# Ny beholder gir lavere lydnivå

Serres new canister NO 20230731 rev 1

## Serres har modifisert og forbedret beholderne sine

Den nye modellen

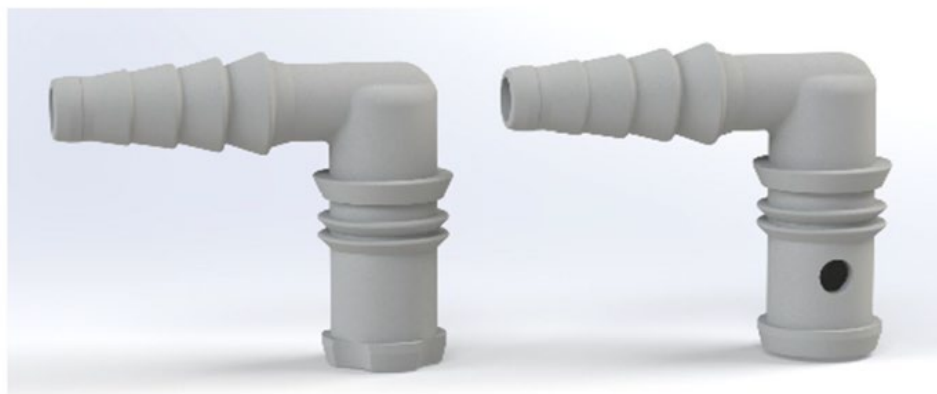
De nye beholderne har en modifisert vakuumkanal som gjør at lydnivået reduseres i tillegg til at den lyden som høres, oppleves som mykere enn den tidligere lyden.

Den nye beholderen fra Serres gir en betydelig lavere lyd enn den gamle. I sammenligning med de vanligste produktene på markedet, viser det seg at ved samme sugeflyt, gir Serres sin nye beholder alltid lavest lydnivå.

De nye beholderne har større tekst og tykkere leselinjer

En ytterligere forbedring til lydnivået, er det nye designet på den grå seriekoblingen til flergangsbruk.

Den gamle koblingen har en rund krage og et hull i foten, mens den nye har en forbedret innvendig kanal og kjennes igjen på den kantete kragen nederst

Den nye koblingen er litt høyere og gir bedre plass til fingrene ved oppkobling og montering
